EMTA à Triel sur Seine

Arrêté de prescriptions complémentaires suite à la demande de modification des conditions de post-exploitation et de réaménagement de l'ancienne installation de stockage de déchets non dangereux de Triel sur Seine

**Arrêté préfectoral de prescriptions complémentaires
Site EMTA sur la commune de Triel-sur-Seine**

PLAN DE LA FUTURE GESTION DES EAUX
SUPERFICIELLES DE L'AMÉNAGEMENT DES REMBLAIS

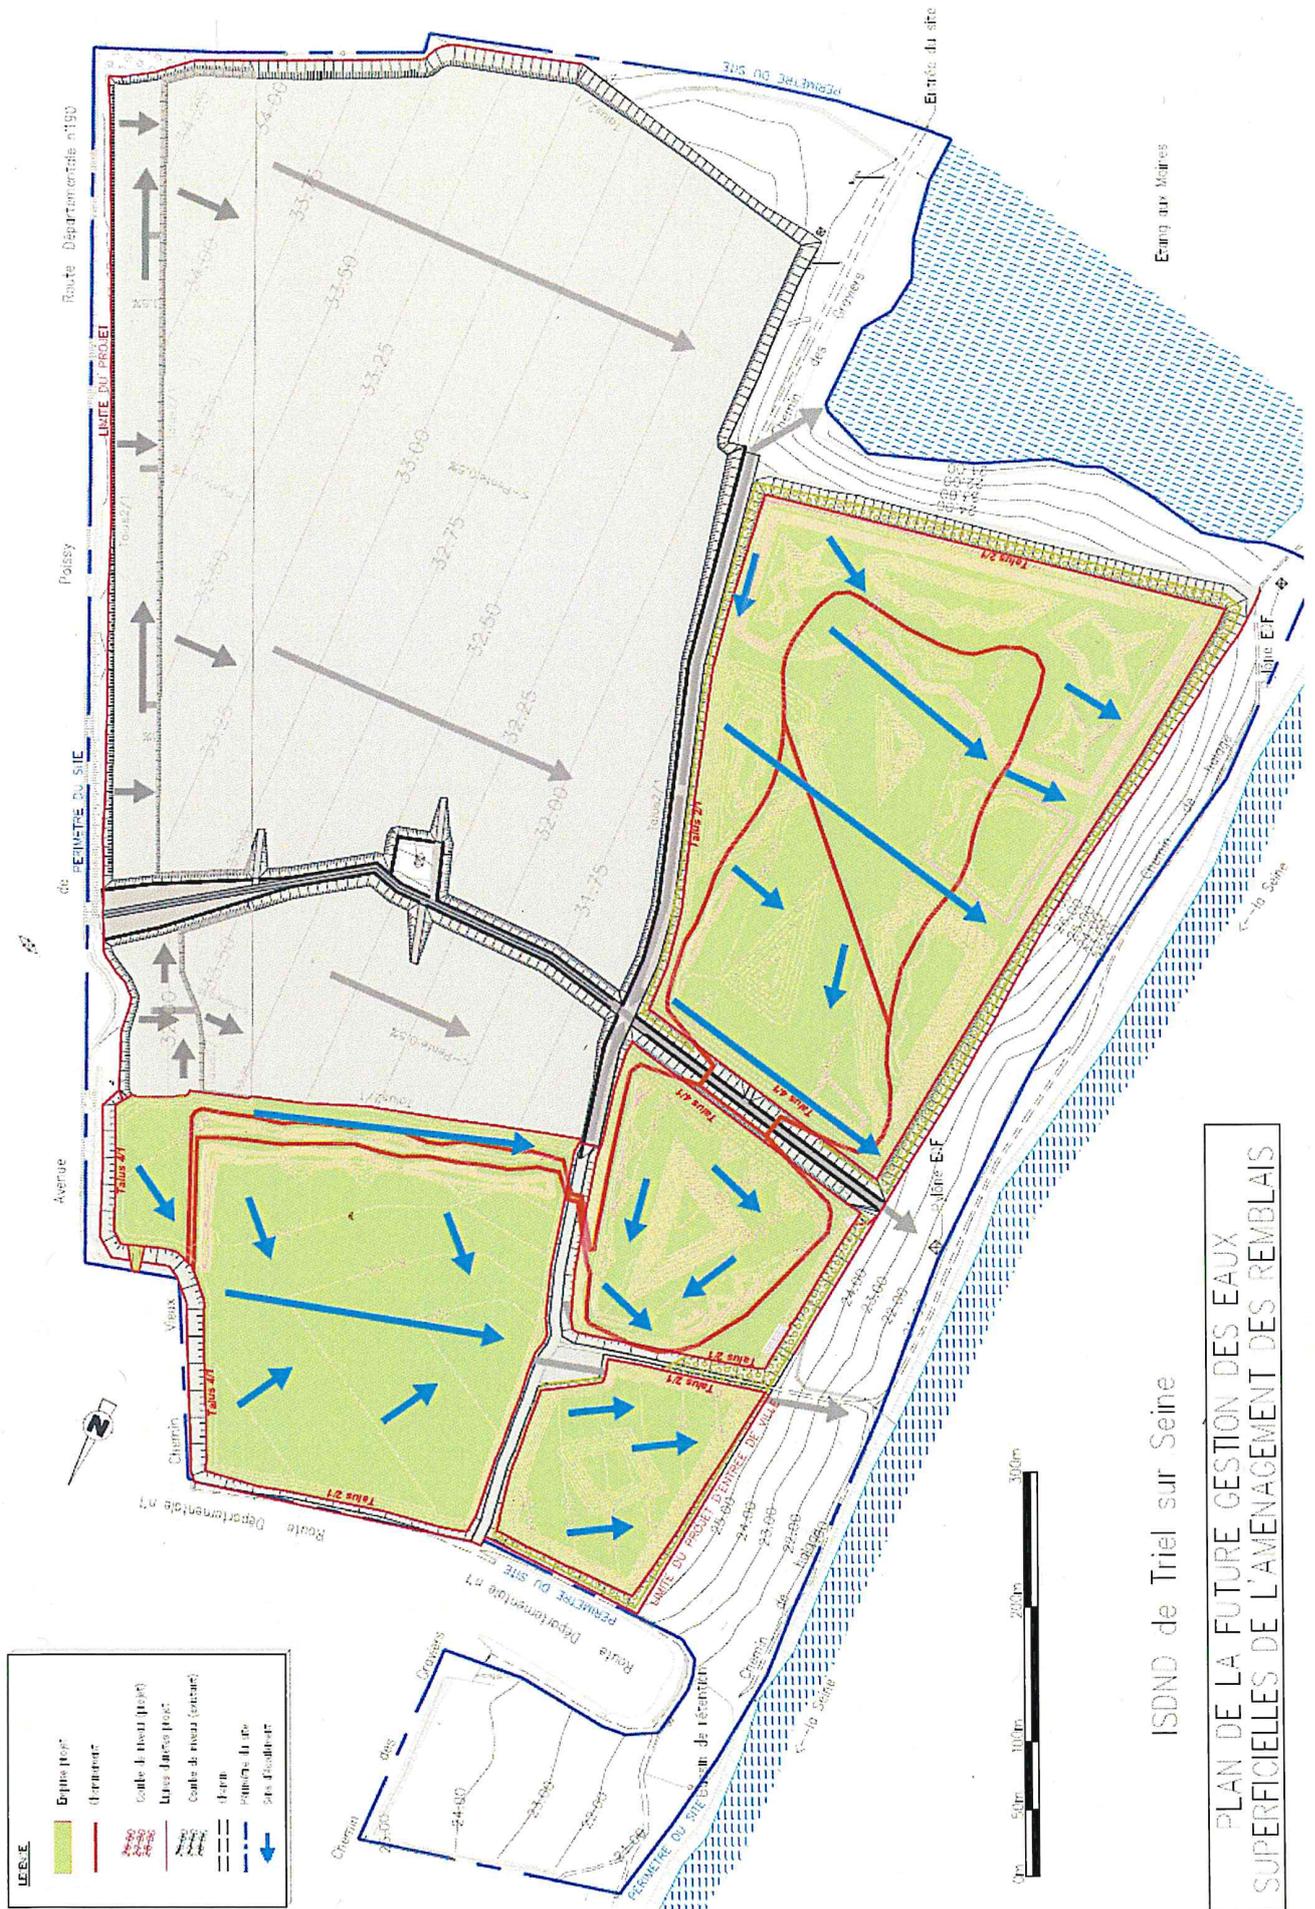
Le plan d'aménagement situé en annexe 4 de l'arrêté préfectoral du 16 novembre 2011 est remplacé par le plan situé en annexe au présent arrêté.
